第7.4.4.181図 (6) D-6 破砕帯及びD-5 破砕帯 ボーリング調査結果 (1号炉原子炉建屋付近) コア柱状図 (H19-No. 4)  
 2-26(分類b)①  
 報告書の記載漏れを修正したため。

第7.4.4.185図(1) D-5 破砕帯 ボーリング調査結果(1号炉原子炉建屋付近) コア柱状図(H20-No.①-9孔)

第7.4.4.170図(1) D-1 破碎帯 ボーリング調査結果 (2号炉原子炉建屋付近) コア柱状図 (H24-D1-4孔)

第7.4.4.174図 (5) D-1 破砕帯 ボーリング調査結果 (2号炉原子炉建屋南方) コア柱状図 (H19-No.2孔)

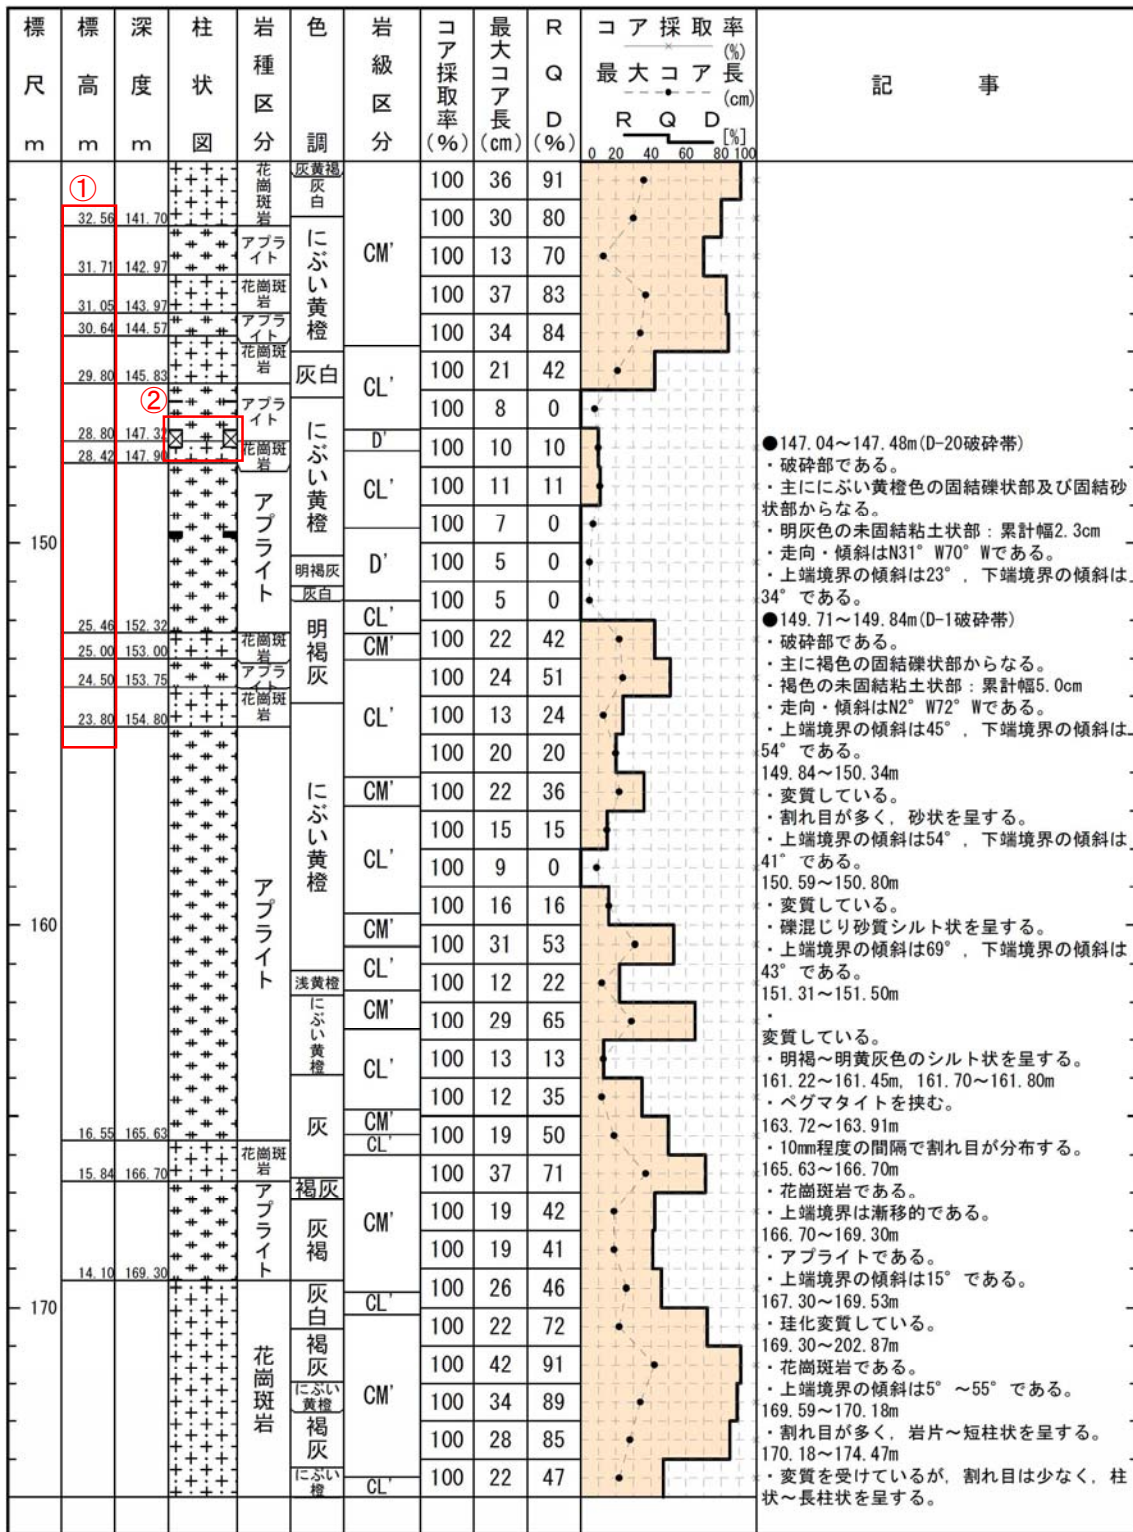
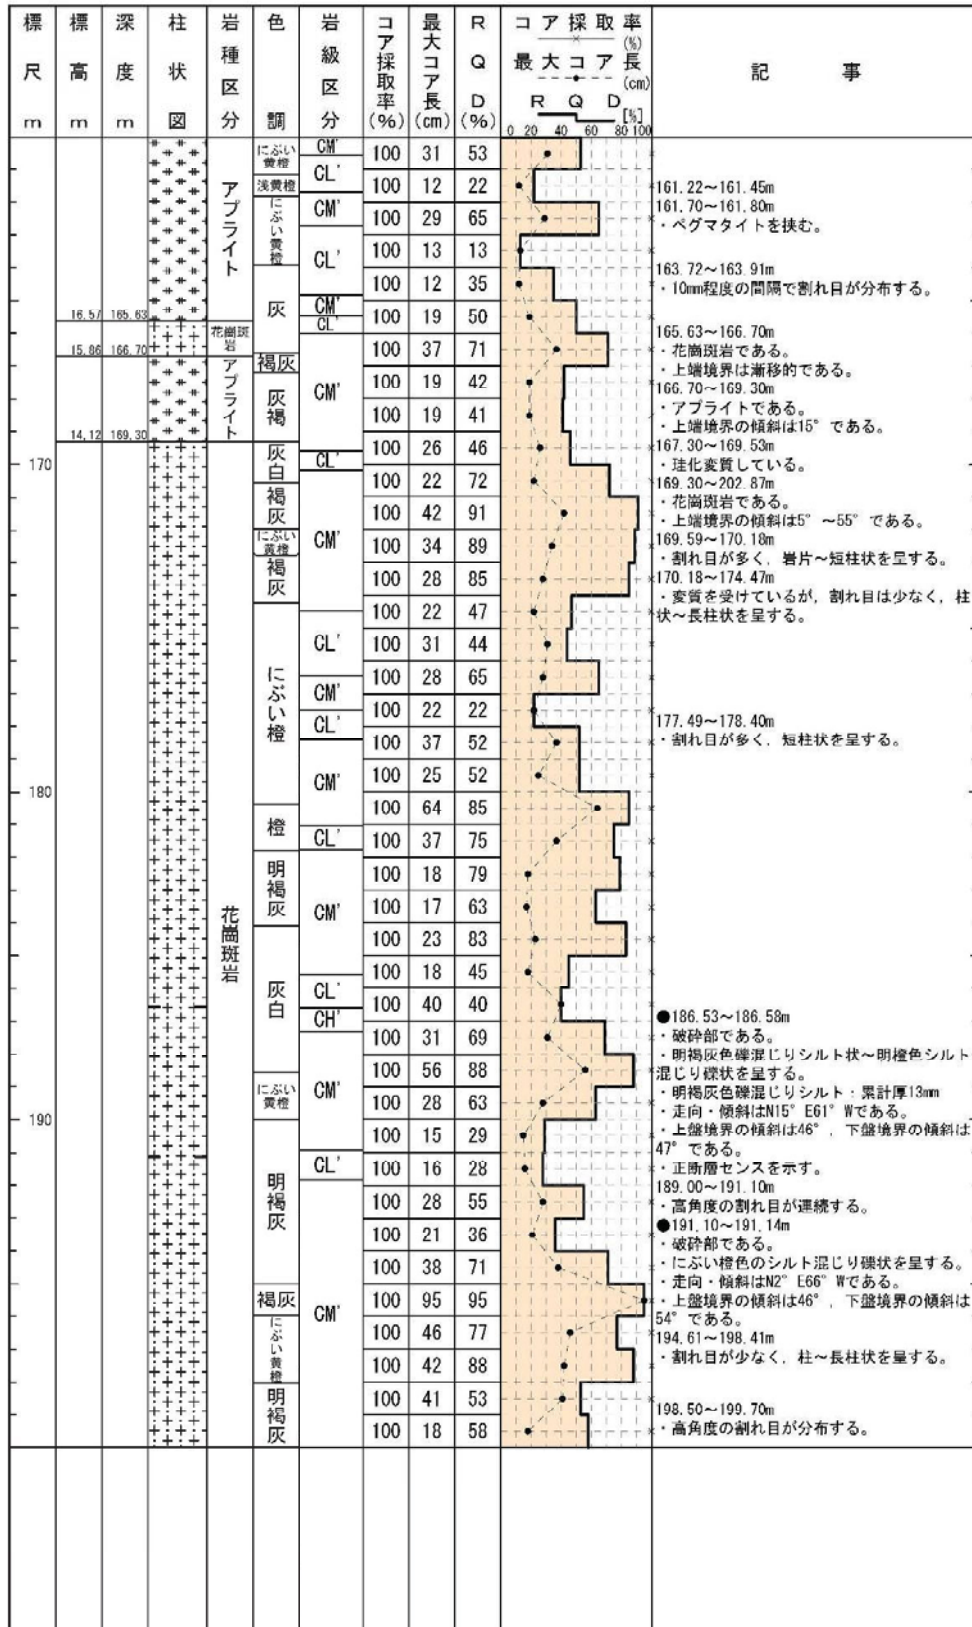
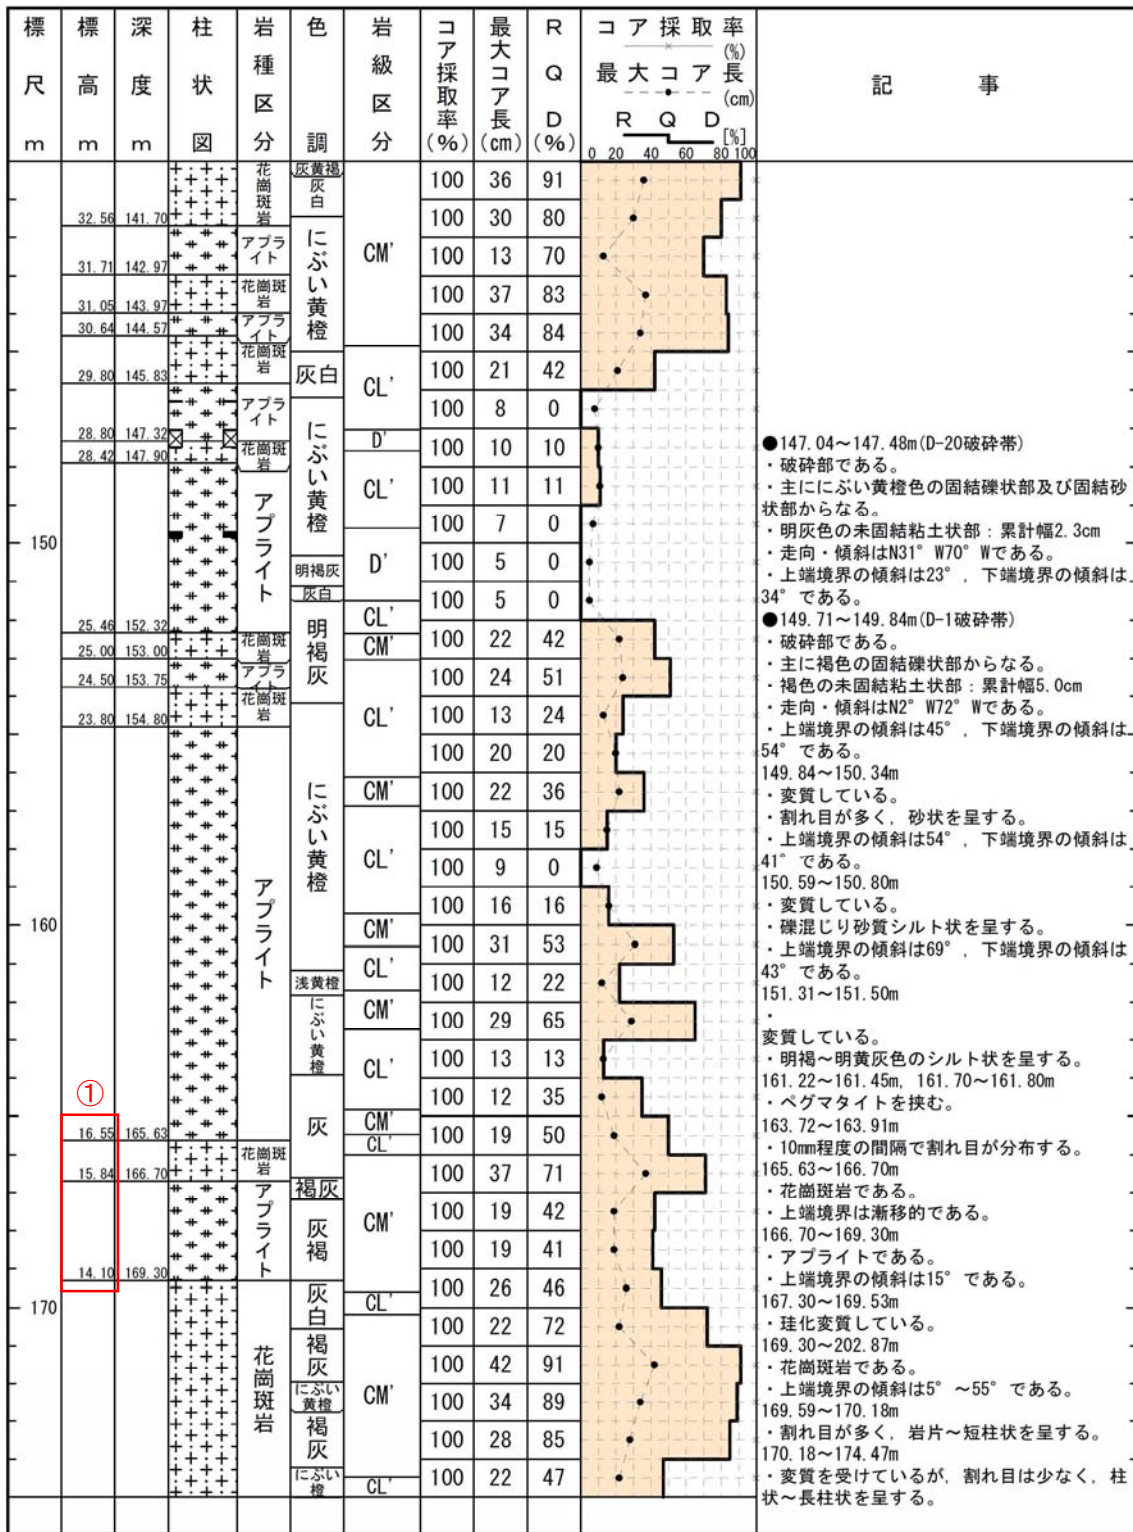
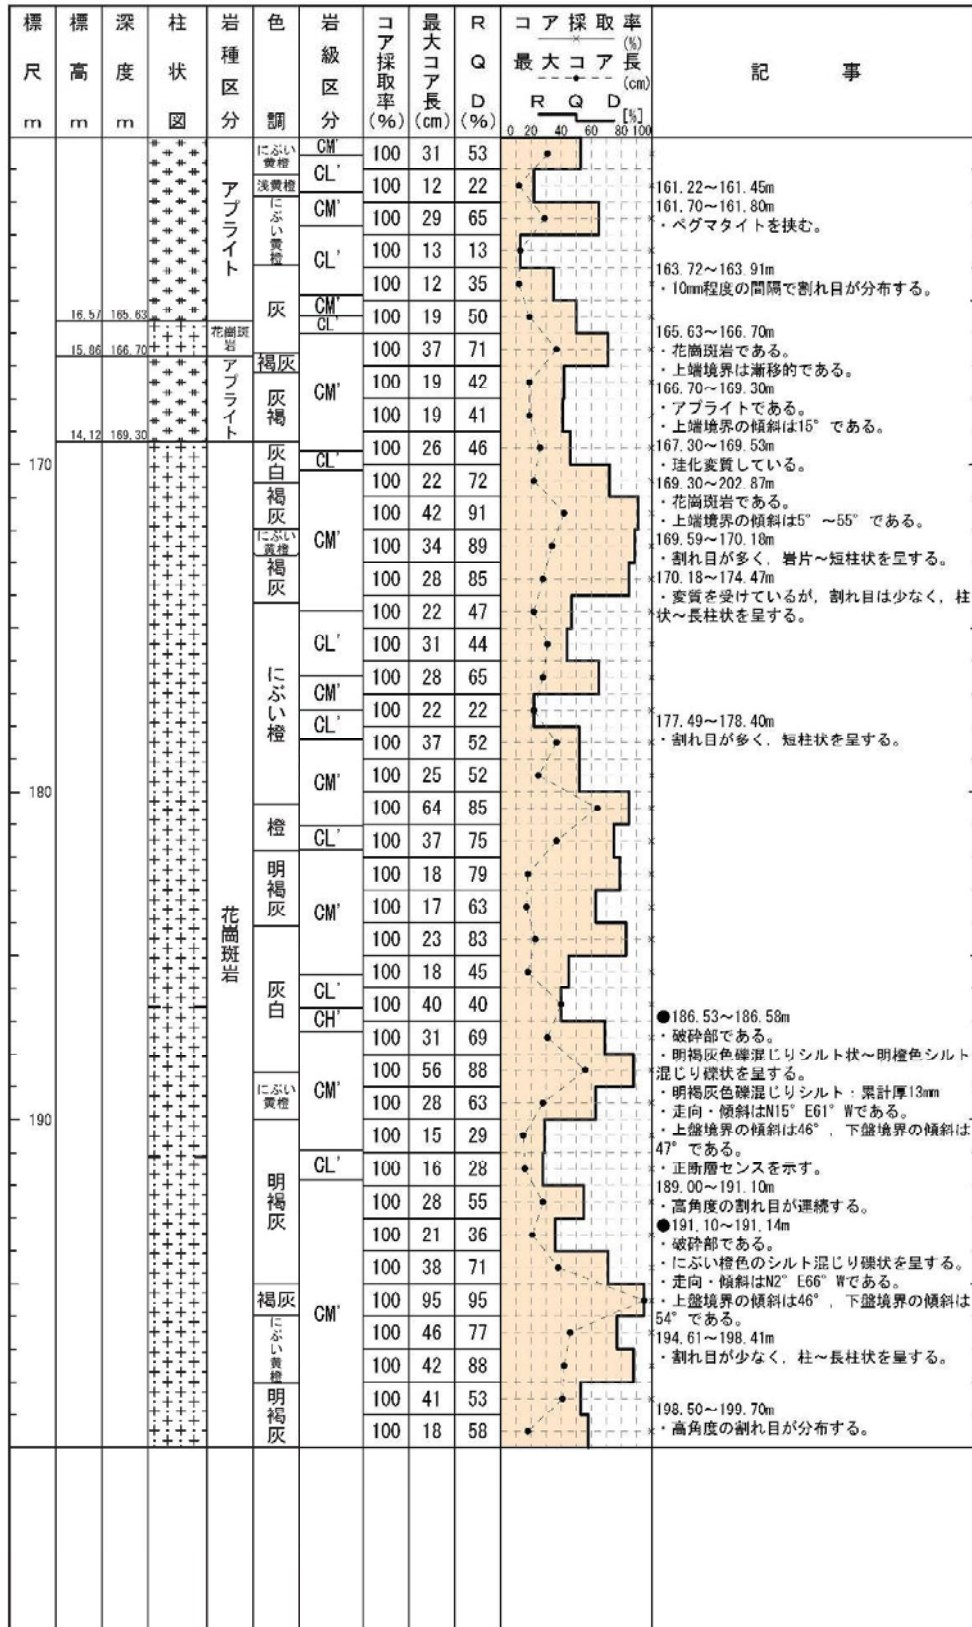
3-27(分類b)①  
 孔口標高を正しい値にしたため。  
 3-33(分類d)②  
 記事欄の記載変更に伴う変更。(破砕部模様の変更)

3-27(分類b)①  
 ① 孔口標高を正しい値にしたため。
